Gelijkvloers
Nieuwe toestand

Zuidveenakkerstraat 12
9000 Gent

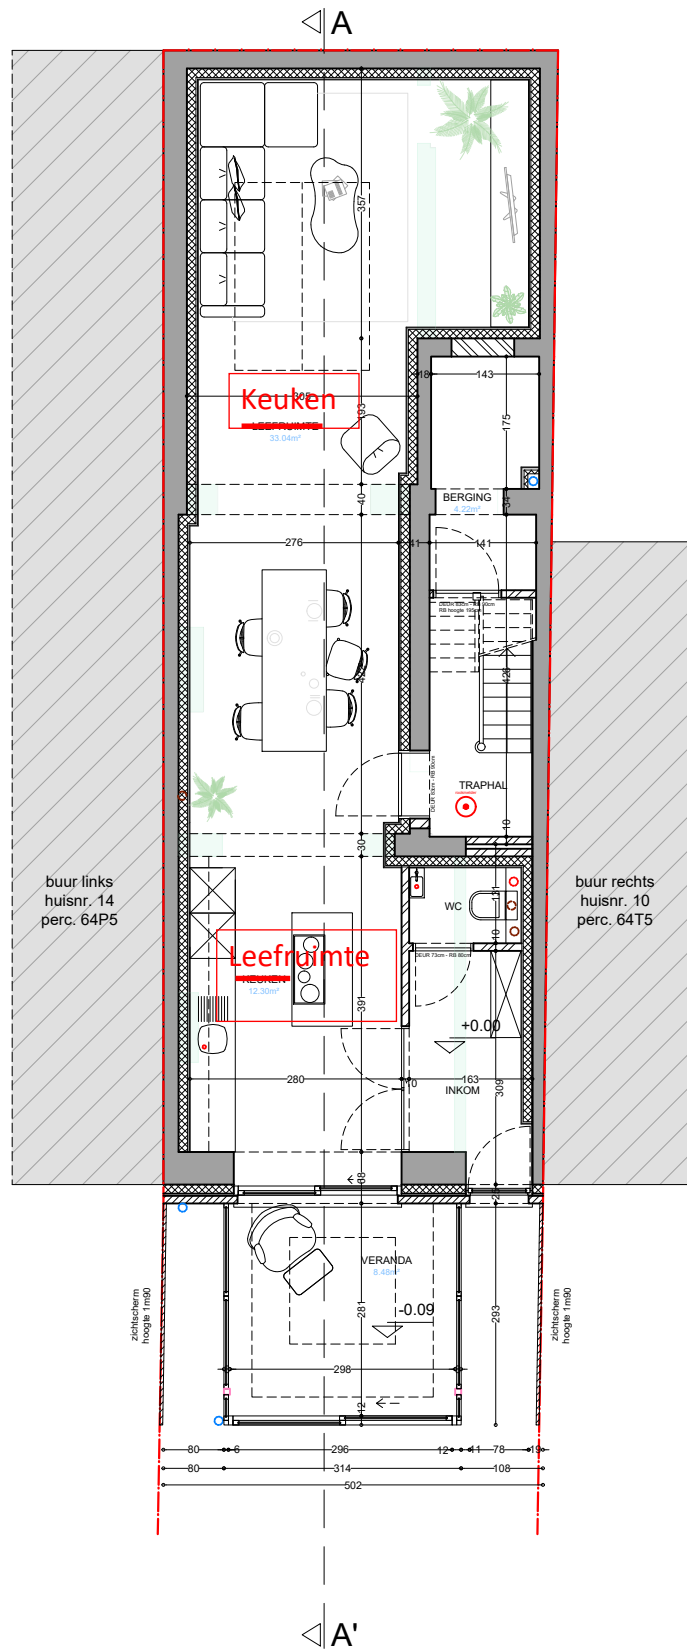
Leefruimte en keuken moeten omgewisseld worden zodat conform artikel 4.20 van het algemeen bouwreglement de leefruimte wel daglichttoetreding krijgt dat niet uitsluitend via een koepel is.

**ZIE BIJZONDERE
VOORWAARDE(N)**
